PREGUNTAS DEL 13/8/2018

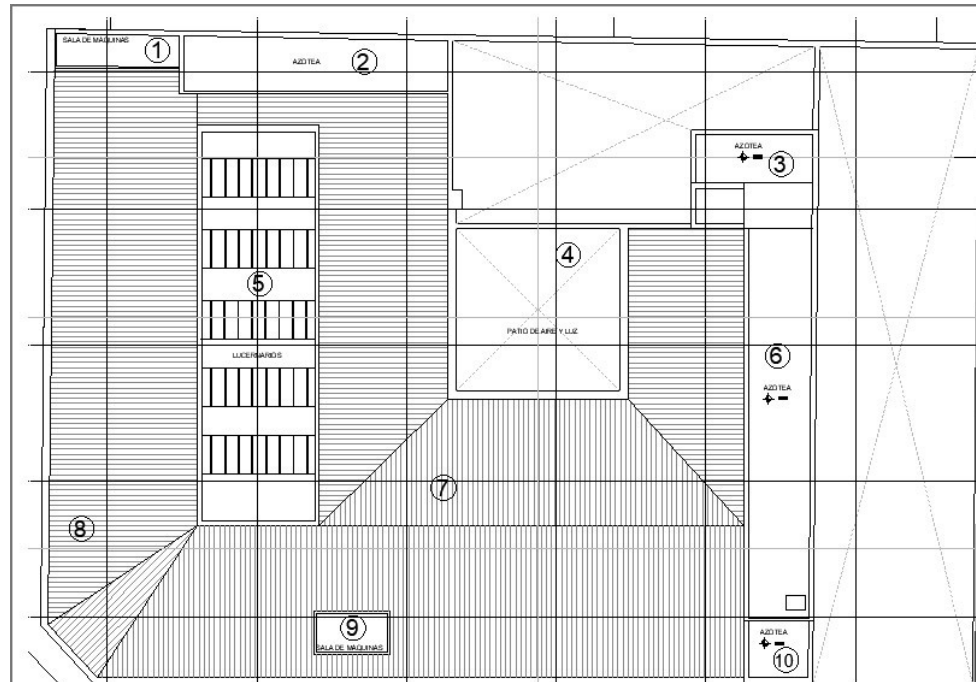
2. ¿Para las azoteas de hormigón existentes hay que considerar algún trabajo a ejecutar?

R: Las azoteas numeradas fueron realizadas hace 3 años, por eso no se prevé en la memoria su tratamiento, salvo las numeradas 4/7/8 que sus especificaciones se encuentran en la Memoria Descriptiva Particular de la siguiente forma:

4: ítem 12.2 página 24

7: ítem 6.1 página 10

8: ídem 7

Cabe aclarar que en el gráfico, no aparece la azotea del ítem 12.1 de la Memoria Descriptiva Particular, la cual se detalla.
